Q2-39

ÉTUDE HYDROACOUSTIQUE

Figure Q2-39-1 Reson TC4032 – utilisé dans le système d'enregistrement acoustique autonome

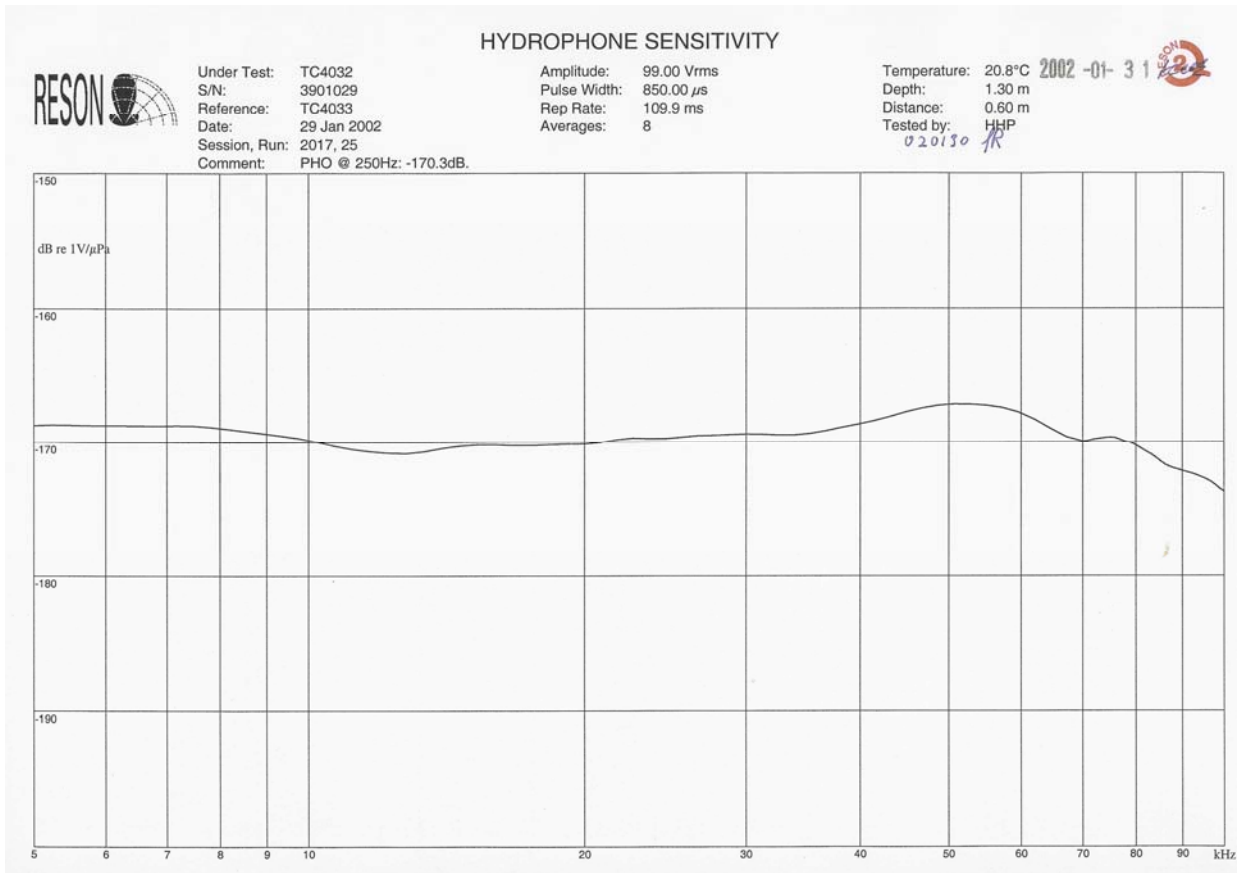
L'hydrophone utilisé a-t-il été calibré pour connaître sa sensibilité (RS en DB re 1 uPa/V), particulièrement dans la bande de 10 Hz à 2000 Hz utilisée principalement pour l'étude de l'impact? Dans l'affirmative, quelle est la courbe montrant la différence par rapport à la valeur nominale fournie de -170 dB re 1 uPa/V? Dans la négative, si cette sensibilité est inconnue pour les basses fréquences où le bruit des navires est concentré (<100 Hz), comment peut-on bien estimer l'intensité dans cette bande?

Au bas de la page 12, on lit « Ship noise measurements do not show significant energy below approximately 100 Hz », et on attribue de fait à ce que les basses fréquences ne se propageraient pas bien dans ces conditions de faible profondeur d'eau. À la p. 26, on cite Richardson et al. (1995) et Ross (1976) pour mentionner que c'est dans cette bande de fréquences que les navires marchands émettent le plus de bruit. Pourquoi est-ce que ces faibles niveaux enregistrés aux basses fréquences ne seraient-ils pas le résultat d'une diminution de la sensibilité de l'hydrophone et du reste de l'équipement d'enregistrement dans ces basses fréquences? Quelle est la courbe présentant la sensibilité de l'hydrophone mesurée pendant la calibration à ces basses fréquences?

Les courbes d'étalonnage des deux hydrophones utilisés au cours de l'étude sont illustrées aux figures Q2-39-1 et Q2-39-2 ci-dessous. La première courbe indique la sensibilité de l'hydrophone jusqu'à 5 kHz. Le commentaire au-dessus de la courbe précise que la sensibilité à 250 Hz est de -170,3 dB re 1 V/ μ Pa, soit un écart de 0,3 dB re 1 V/ μ Pa comparativement à la valeur nominale. Les deux hydrophones ont une réponse uniforme jusqu'à environ 15 Hz et sont utilisés couramment pour mesurer le bruit dans les bandes de fréquences graves. La réponse en fréquence de l'hydrophone est prise en compte au cours du processus d'analyse des données.

Figure Q2-39-2 Reson TC 4043 – utilisé dans les mesures effectuées au moyen du Peter R. Cresswell.

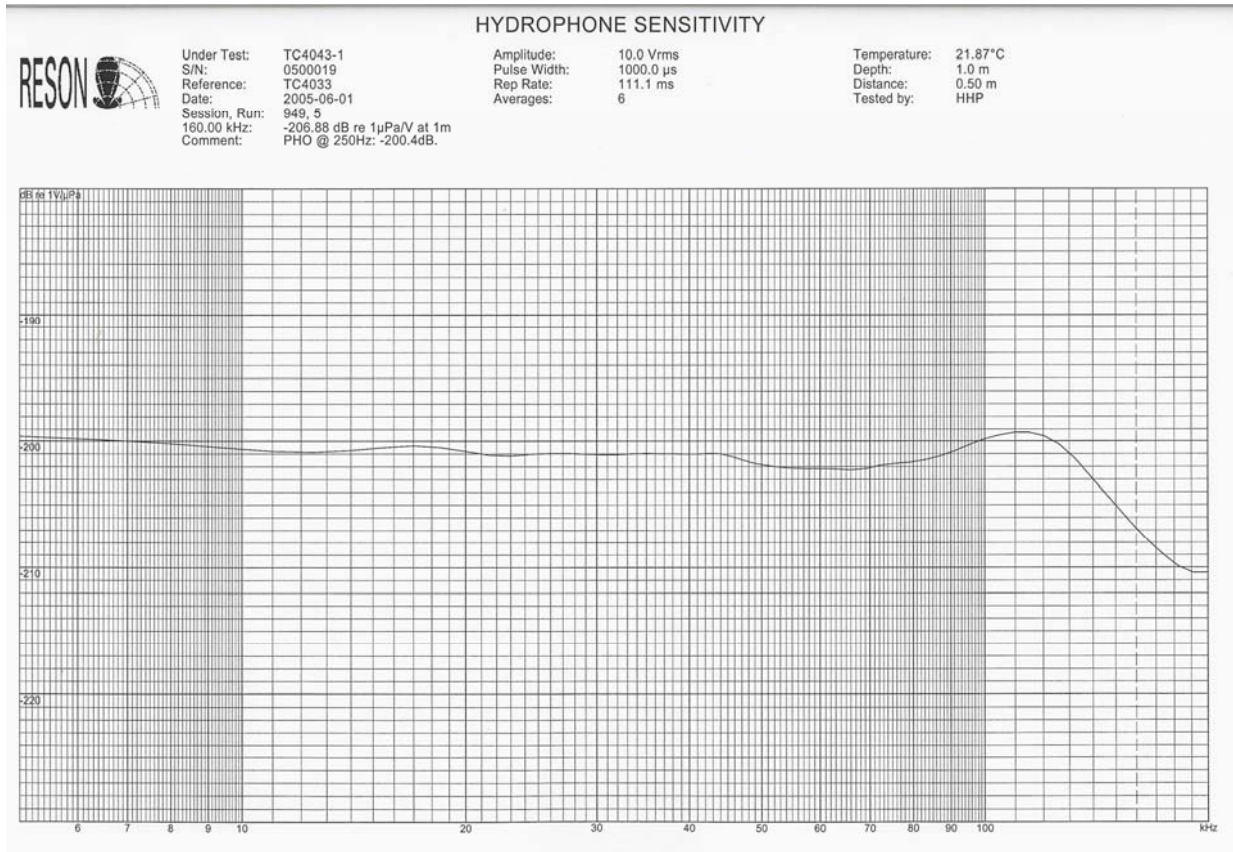
La figure 7 présente le bruit d'un navire de 219 m au mouillage au port de Cacouna. On remarque que le bruit décroît considérablement aux fréquences inférieures à 100 Hz. Est-ce le résultat d'une sensibilité réduite de l'hydrophone dans cette bande? ou d'un effet de la mauvaise propagation en faible profondeur invoquée ci haut pour expliquer les faibles niveaux mesurés en bas de 100 Hz?

L'absence de bruit à basse fréquence (en-dessous de 100 Hz) dans les données mesurées provient de deux facteurs. Les mesures prises au moyen du navire Peter R. Cresswell ont été effectuées lorsqu'il était accosté. Puisque ses moteurs n'étaient pas en marche, il n'y avait pas de bruit habituellement associé à la navigation. Cela pourrait expliquer l'absence de bruit à basse fréquence. En outre, s'il y avait eu des bruits à basse fréquence, il est peu probable qu'ils se soient propagés compte tenu de la très faible profondeur (< 5 m) des eaux dans le port.
